日本原燃株式会社	
資料番号	遮蔽 01 <u>R 4</u>
提出年月日	令和 4 年 <u>3 月 16 日</u>

設工認に係る補足説明資料

遮蔽設計の基本方針に関する

燃料加工建屋に係る既認可からの変更点について

第 3.1.1-1 図 排気筒の位置変更

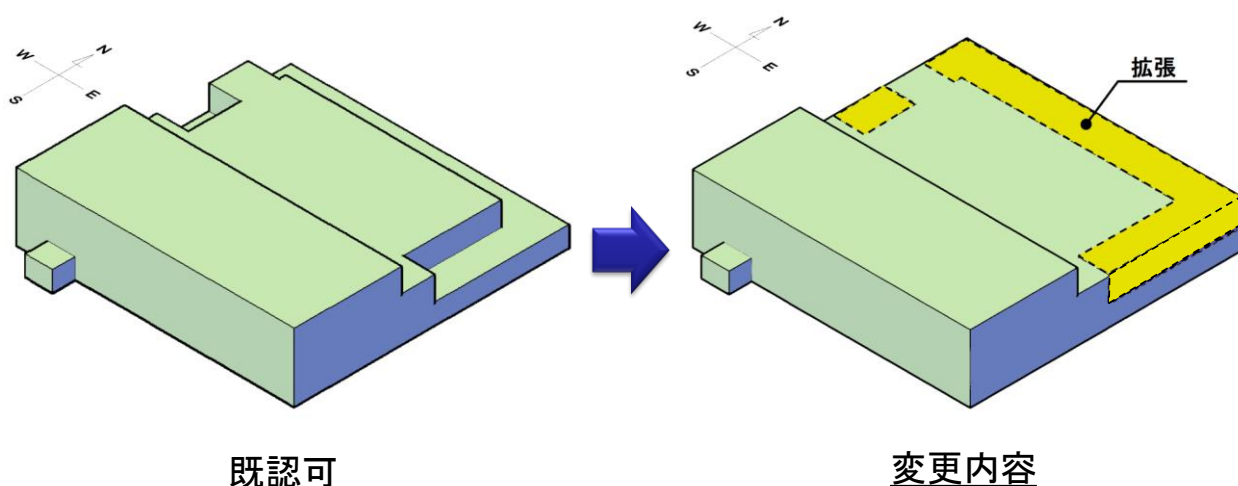
燃料加工建屋に支持される排気筒は、燃料加工建屋北西側外壁面に設置する設計としていたが、約 70m 東へ移動させ、北東側外壁面に設置する変更を行う。

また、排気筒の高さについては、25m から 20m に変更する。

既認可の設計では、排気筒につながる気中ダクトが貯蔵容器搬送用洞道の上部を通過していたが、貯蔵容器搬送用洞道の工事と気中ダクト及び排気筒の工事を独立して行うために、設置位置を気中ダクトが貯蔵容器搬送用洞道の上部を通過しない北東側に変更した。

高さについては、万一転倒した場合であっても再処理施設のウラン・プルトニウム混合酸化物貯蔵建屋に波及的影響を及ぼさないようにするために、既認可より 5m 低くした。

第3.2.1-1図 建屋の増床のイメージ

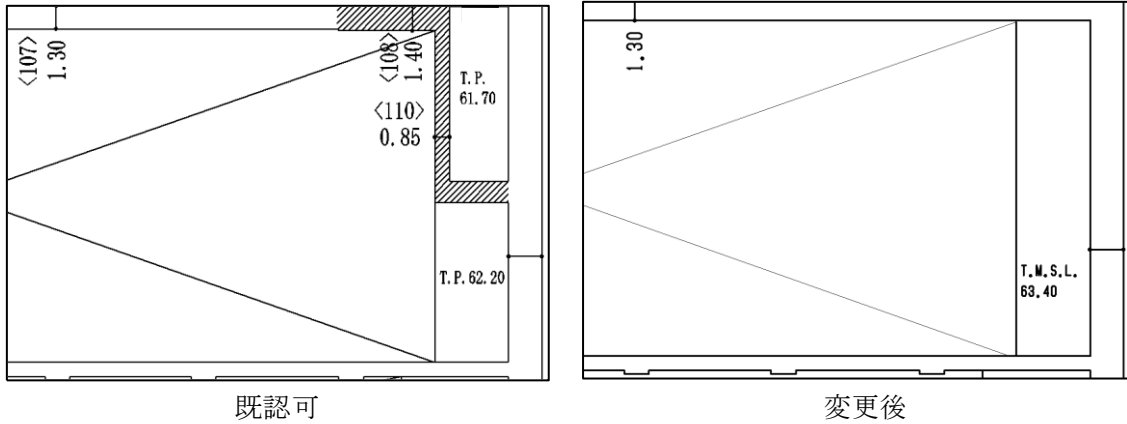
第3.2.1-1図及び第3.2.1-2図のとおり、建屋北側屋上部分を増床するとともに、増床に併せて建屋レイアウトを変更する。なお、核燃料物質を取り扱う設備についてはレイアウト変更の対象としてない。レイアウト変更の対象箇所を添付-1に、レイアウト変更の対象室と遮蔽設計の基準となる線量率を添付-2に示す。

また、地下3階及び地下2階の階高をそれぞれ60cm高くする。なお、地下3階と地下3階の中間床である中2階についてはフロアレベルを変更しない。

新規制基準対応として、火災消火用のガスボンベの追加設置等が必要となったことから、既認可における建屋レイアウトでは設備・機器を燃料加工建屋内に収納することができないため、建屋の増床及びレイアウト変更を行った。

また、グローブボックスの耐震Sクラス化に伴う耐震サポートの追加、火災発生時の延焼を防止するための延焼防止ダンパ等の追加が必要となり、既認可の階高では工程室内の天井部分における設置スペースの確保が困難となったため、階高を 60 cm 高くした。
